都市計画道路 春日瀬戸越線

都市計画変更説明会

都市計画変更素案(R6. 2)

▲令和2年9月に都市計画決定した平面図

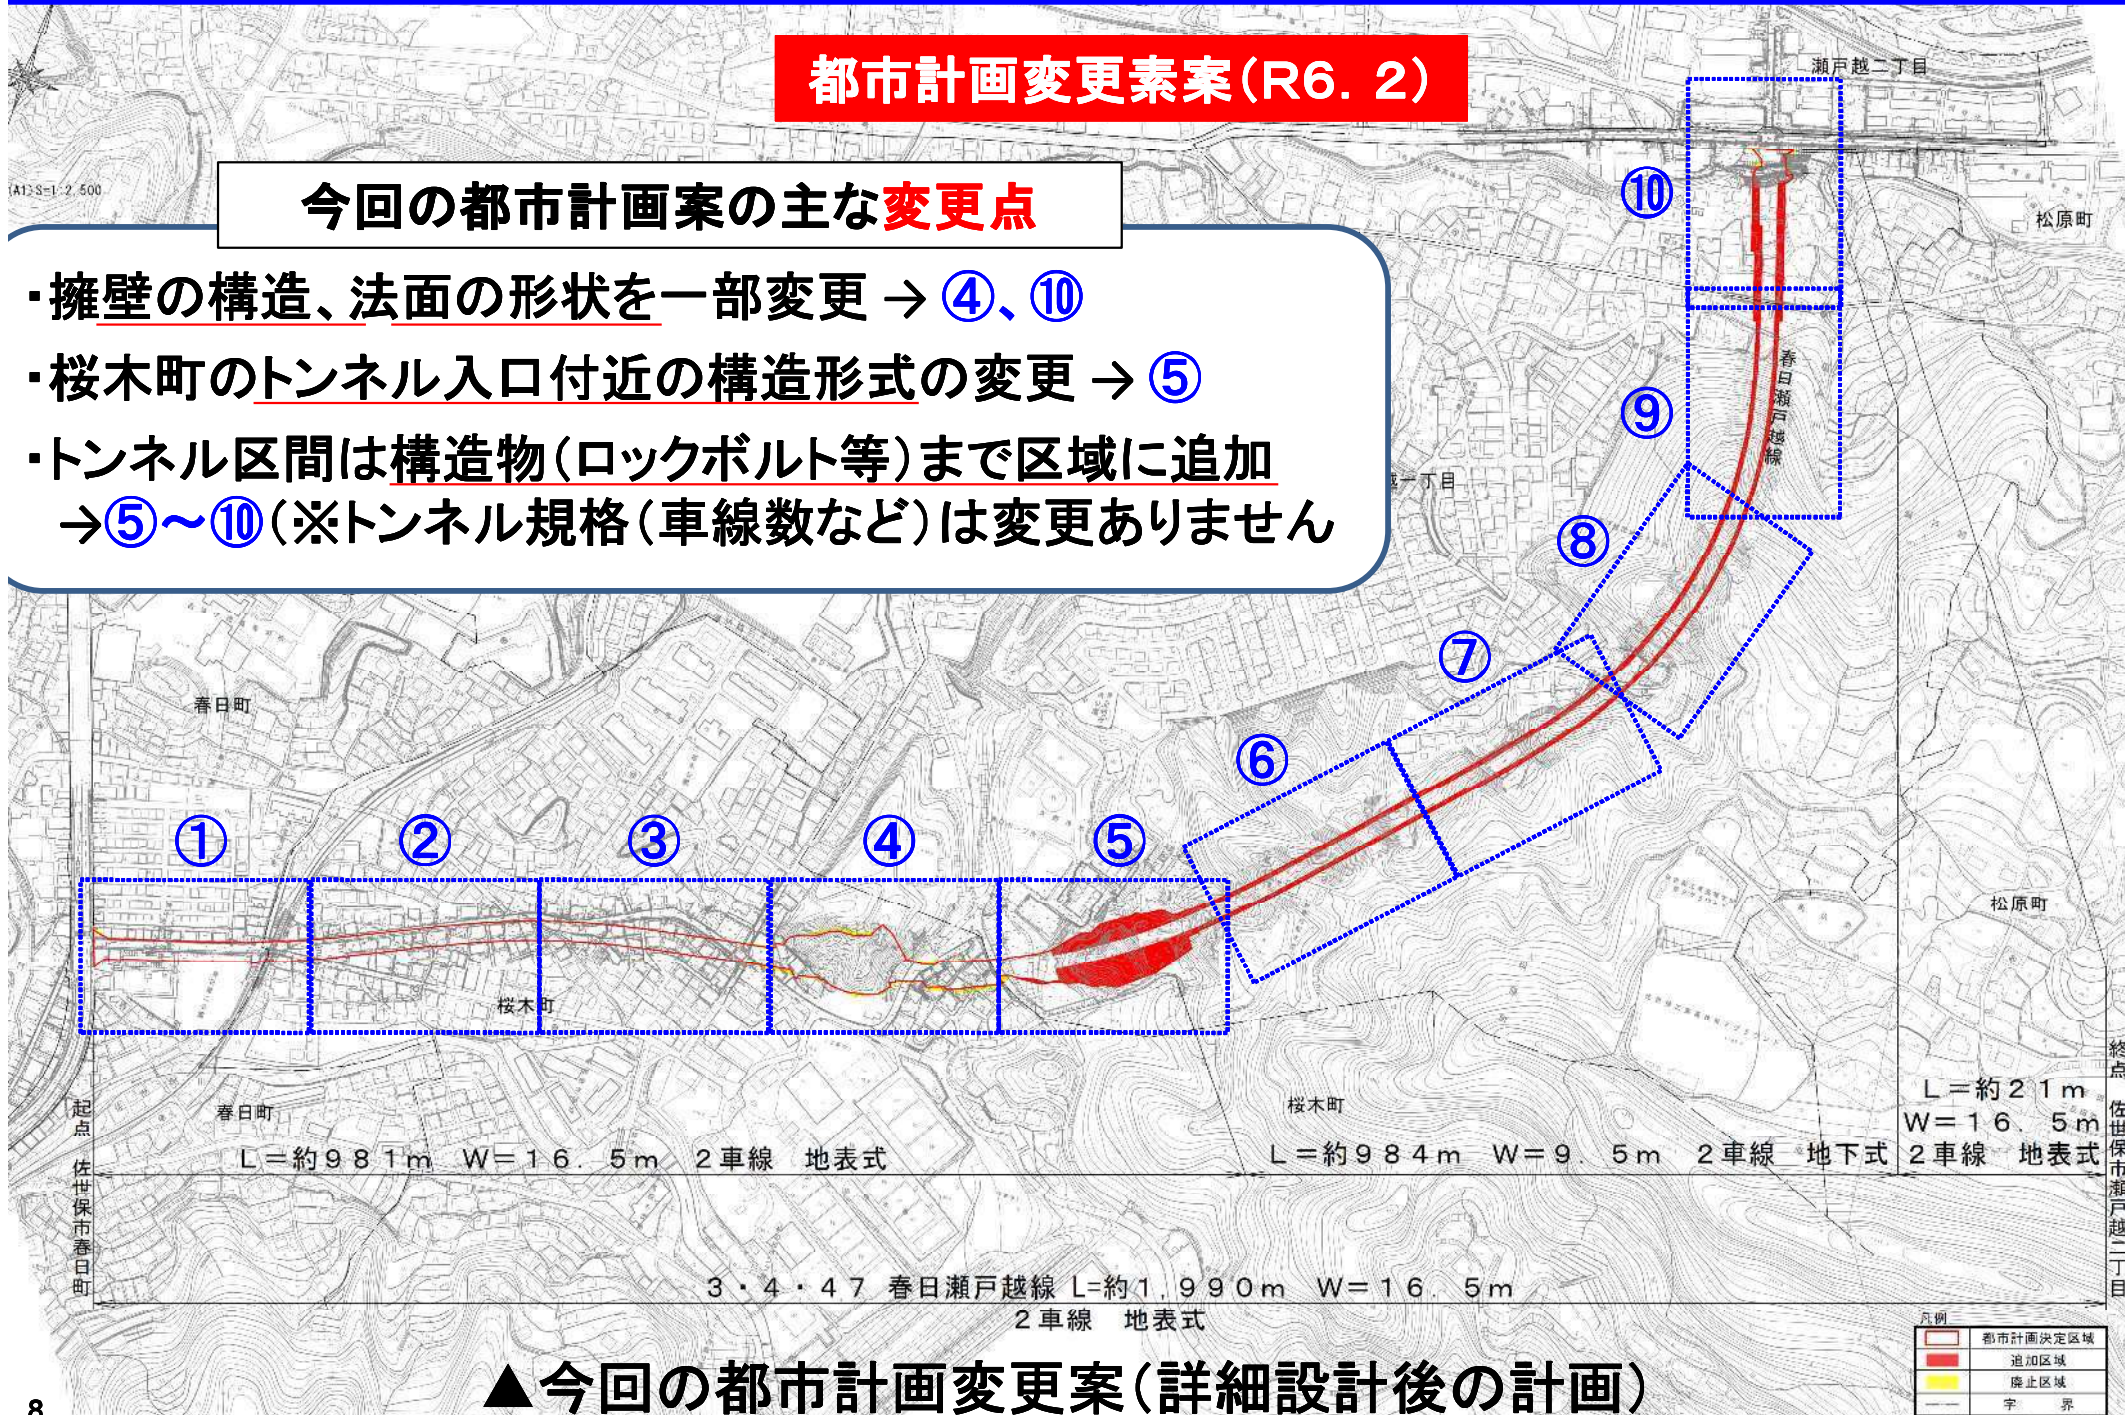
都市計画決定時から**変わっていない点**

・道路が通る中心線の位置(センターライン)と幅員

▲今回の都市計画変更案(詳細設計後の計画)

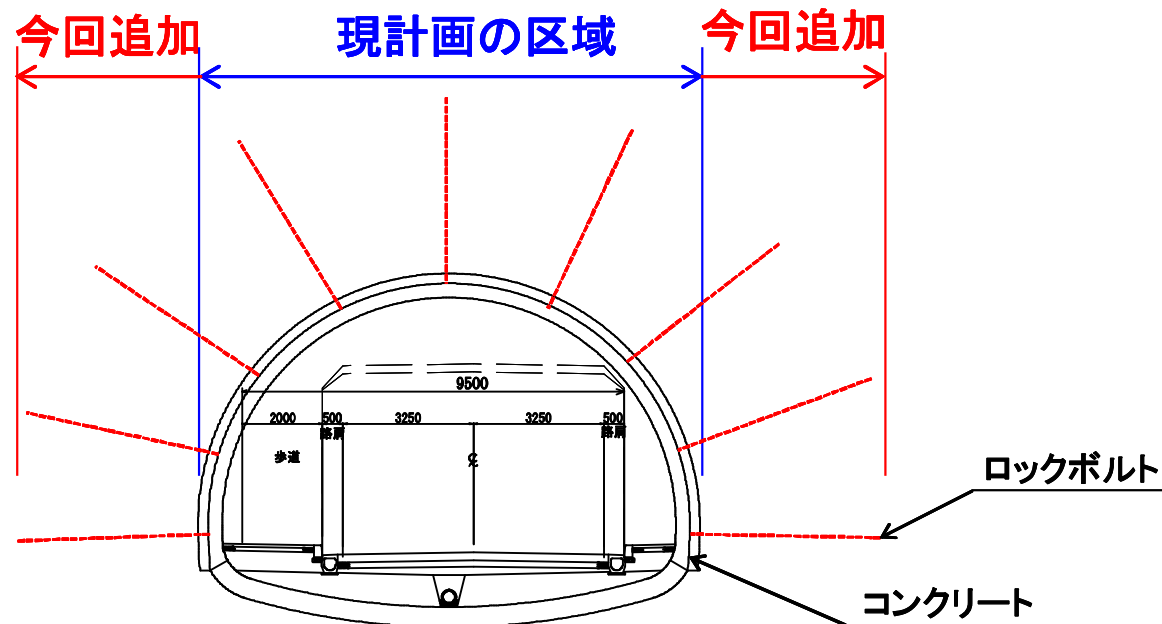
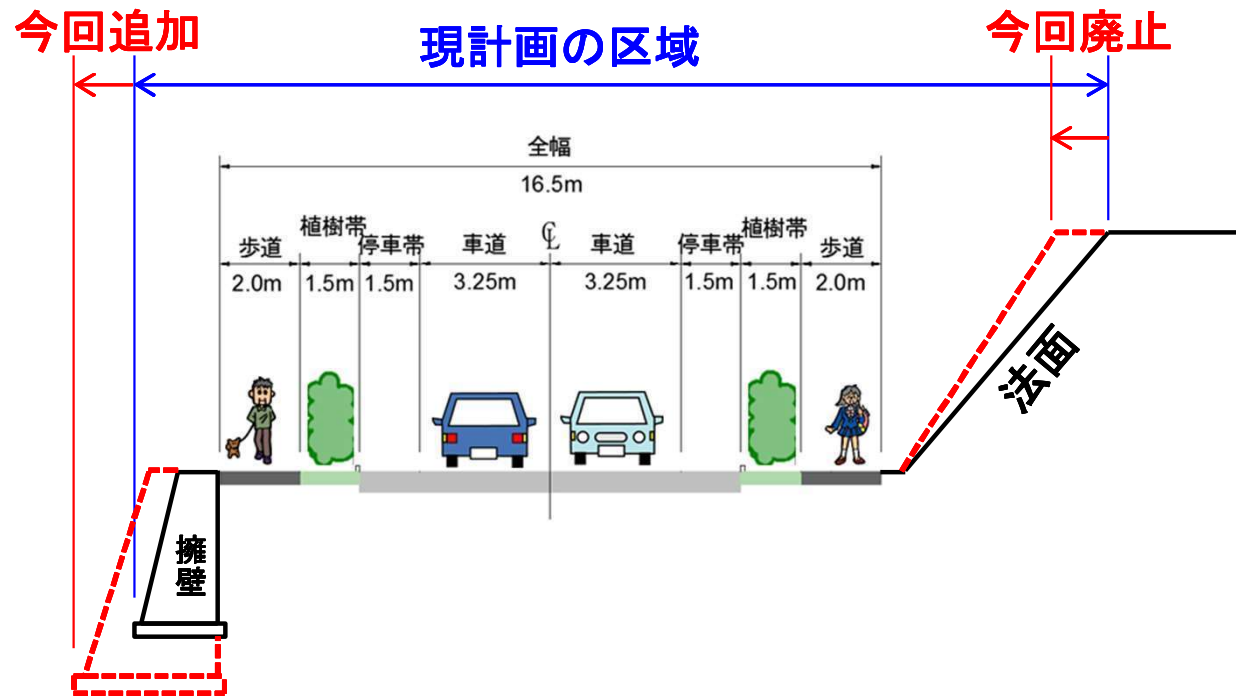
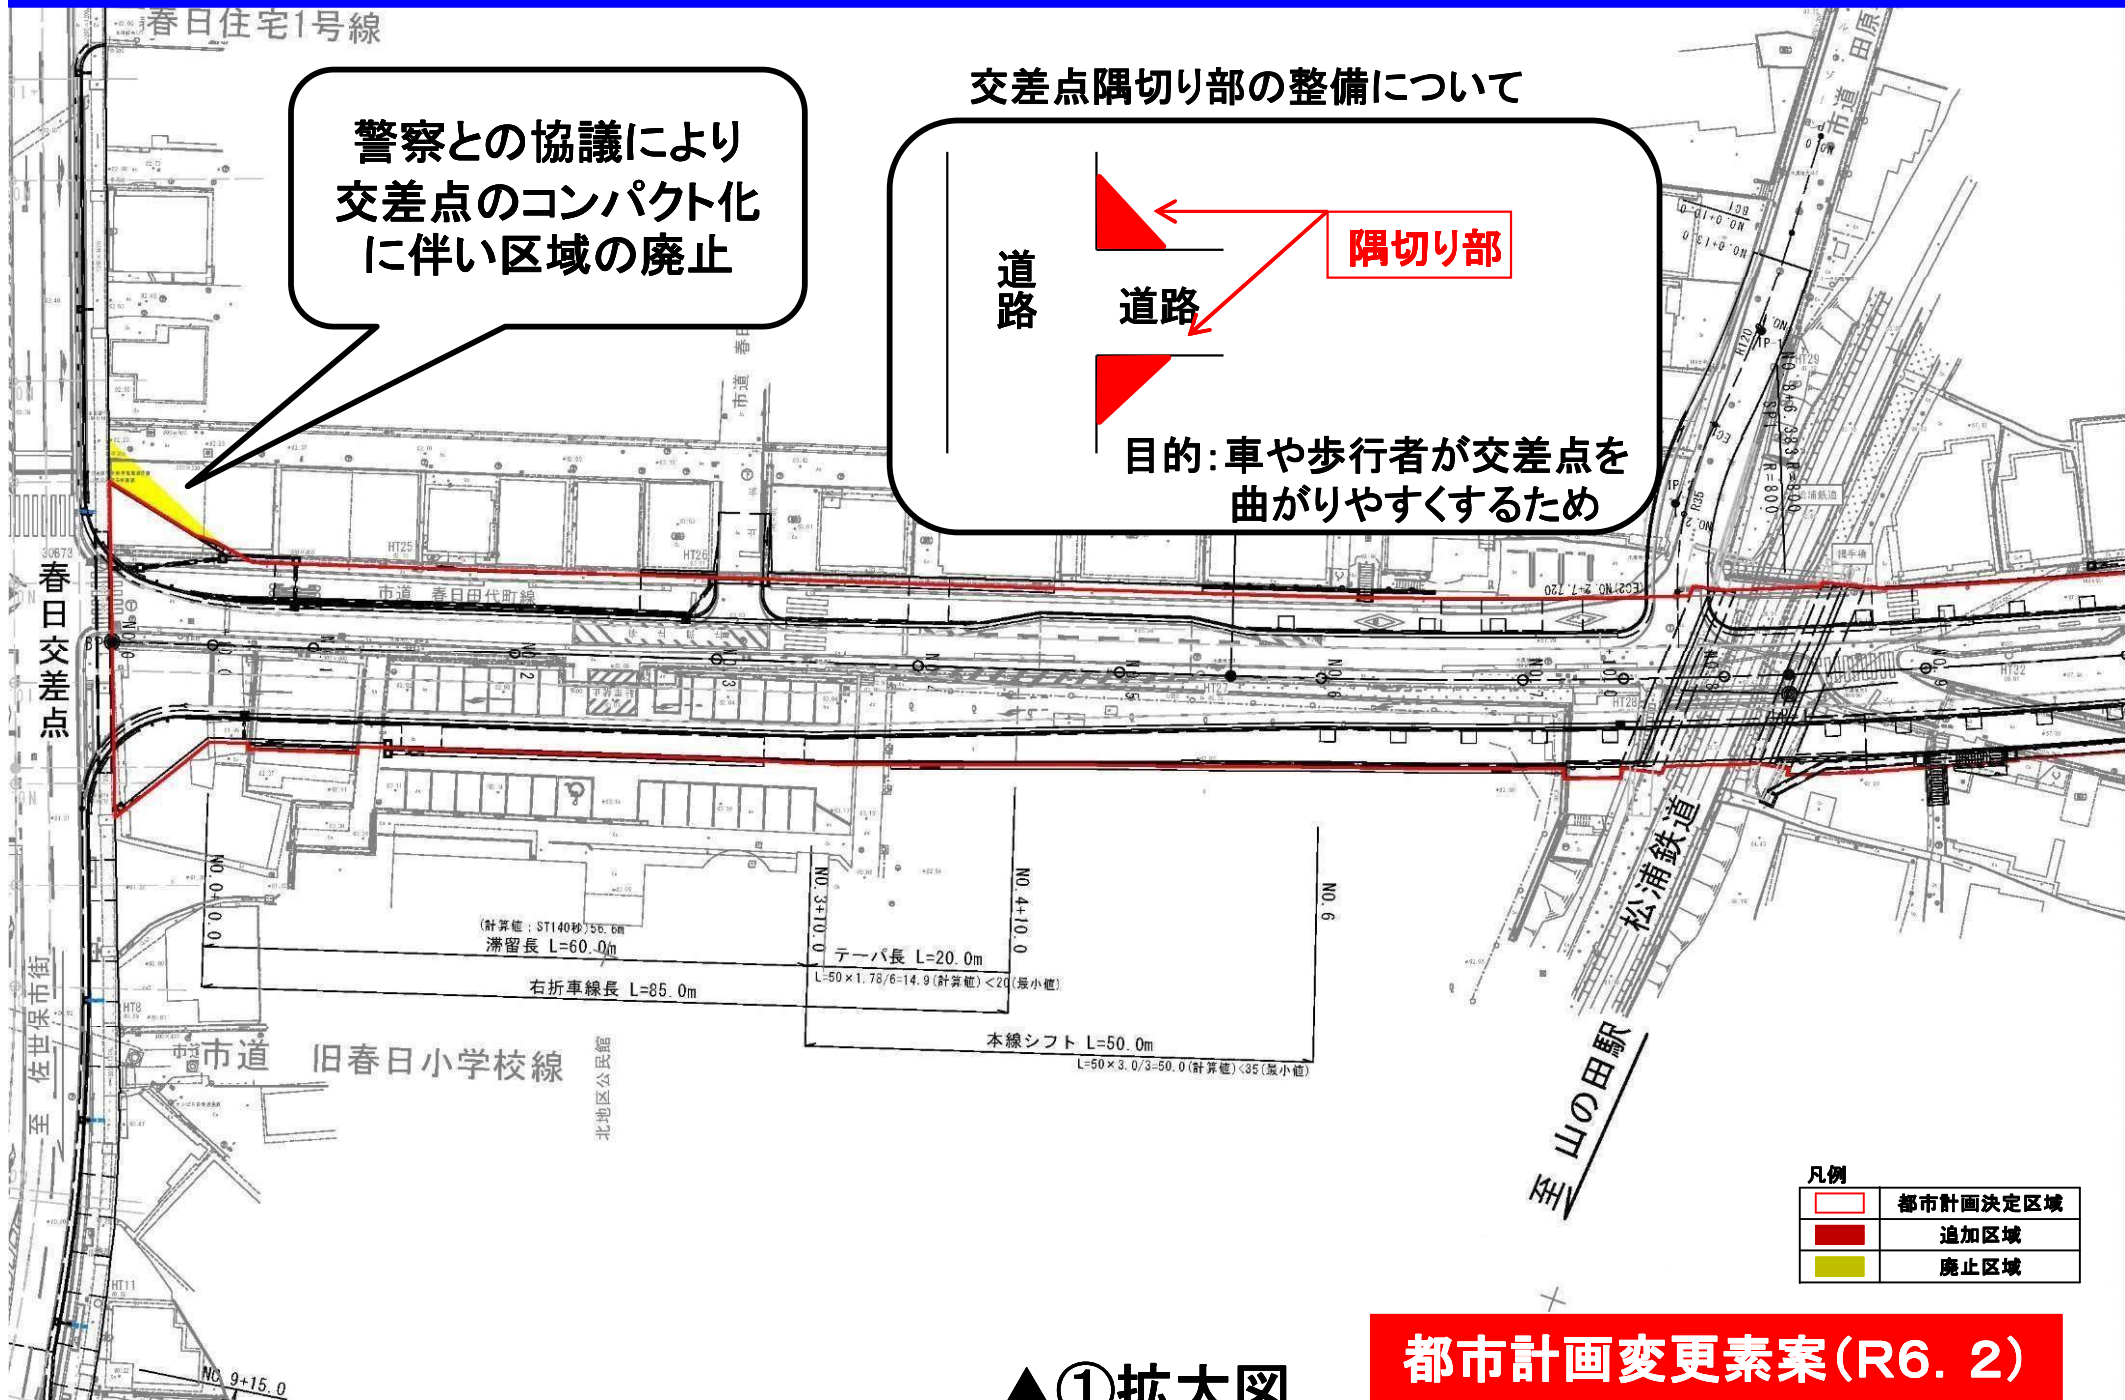
今回の都市計画案の主な変更点

- ・擁壁の構造、法面の形状を一部変更 → ④、⑩
- ・桜木町のトンネル入口付近の構造形式の変更 → ⑤
- ・トンネル区間は構造物(ロックボルト等)まで区域に追加
→ ⑤～⑩(※トンネル規格(車線数など)は変更ありません)
